## COMMISSION ROYALE DES MONUMENTS ET DES SITES

#### Principales modifications du nouveau projet

#### **Avis de la CRMS**

Figure 49 : Plan de toiture – gabarits du projet (ARIES sur fond de plan Accarain-Bouillot, 2018)

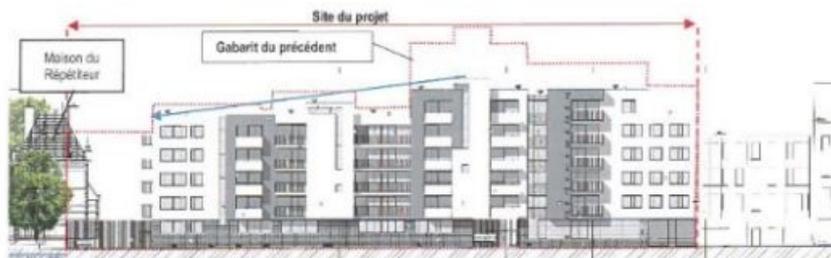
Le présent projet prévoit 109 logements au lieu de 125 en 2017. En ce qui concerne la densité (implantation et gabarits), le nouveau projet a réduit le gabarit des bâtiments I et II à R+4/R+5, contre un R+3/R+7 (crescendo immédiatement à partir de la « Maison du Répétiteur ») en 2017, ce à quoi la CRMS s'était fermement opposée, eu égard à la proximité des bâtiments et du site classés. Les bâtiments I et II reprendraient désormais pour partie le gabarit de City Gate (R+4). Le bâtiment en second plan (II) s'implanterait 4m plus loin par rapport à l'Etable située sur le site de l'Ecole vétérinaire.

La CRMS apprécie les diminutions de gabarit, la suppression du volume surplombant l'accès plombier (et dès lors un plus juste traitement de la façade latérale) et l'éloignement (4m) de l'immeuble II. Malgré cela, la CRMS estime toutefois que le projet n'a pas suffisamment évolué du point de vue des implantations des futures constructions et de la compensation paysagère attendue. Force est de constater que les constructions projetées dans et à côté du site classé demeureront imposantes et très pénalisantes pour la lisibilité des bâtiments et du jardin de l'École vétérinaire classé, ce à quoi la CRMS ne peut souscrire. Elle juge le projet encore trop invasif par rapport au site classé en termes de densité d'implantation, de gabarits et d'écriture architecturale. Elle estime également que l'aménagement paysager proposé n'offre pas une compensation paysagère et verte de qualité eu égard à la densification projetée.

Ainsi, pour préserver la lisibilité et l'autonomie urbanistique, architecturale et paysagère du site classé de l'école des Vétérinaires, la CRMS demande de renoncer à l'immeuble III et d'éloigner davantage l'immeuble II. Elle demande aussi que le projet s'accompagne d'un réel plan paysager global de qualité pour les habitants, qui assure d'une part le maintien du lien et de l'appartenance de la Maison du Répétiteur avec l'ensemble du site classé mais également une intégration douce et à échelle raisonnable, du nouveau projet dans son environnement bâti immédiat. A l'emplacement du bâtiment III, elle demande de planter une masse végétale dense sous forme de bouquet d'arbres de première grandeur et de belle allure pour valoriser les vues vers et depuis le site classé et assurer un maximum de privacité et d'autonomie aux habitants des deux sites.

Figure 50 : Façade rue Dr Kuborn avec le gabarit du précédent projet en surimpression (ARIES sur fond de plan Accarain-Bouillot, 2018)

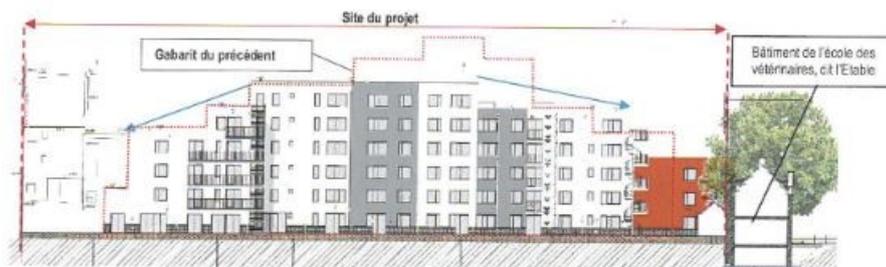
Quant à la limite vers la Maison du Répétiteur qui appartient au site classé, le nouveau projet voit la suppression du volume qui surplombait l'accès pompiers prévu au rez-de-chaussée, permettant ainsi d'intégrer des baies à la façade latérale. Ce nouveau dégagement permet de valoriser la Maison du Répétiteur et son mur pignon aveugle qui participe, comme le second pignon, à son identité et son appartenance au site.
